nr sprawy: **D10.251.13.C.2019**

*dotyczy:* postępowania o udzielenie zamówienia publicznego w trybie przetargu nieograniczonego na „**DOSTAWY WYROBÓW MEDYCZNYCH JEDNORAZOWEGO UŻYTKU NA OKRES 12 MIESIĘCY**” postępowanie ogłoszone w Dzienniku Urzędowym Unii Europejskiej pod nr **2019/S 043-097331** oraz na stronie internetowej Zamawiającego.

**WYJAŚNIENIA TREŚCI SIWZ ORAZ ZMIANA TERMINU OTWARCIA**

**Pytanie 1 – dot. pakietu 22**

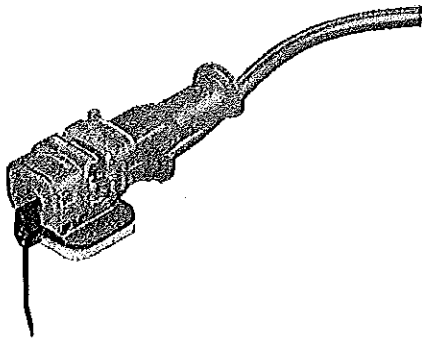
Czy Zamawiający zaakceptuje igły bezpieczne o następującej specyfikacji:

- Długość drenu 25 cm;

- Skrzydelka w kolorze wskazującym na grubość igły umieszczone na ekstraktorze?

**Zamawiający dopuszcza, zgodnie z aktualnym formularzem cenowym.**

**Zamawiający dopuszcza, nie wymaga, zapisy SIWZ pozostają bez zmian.**
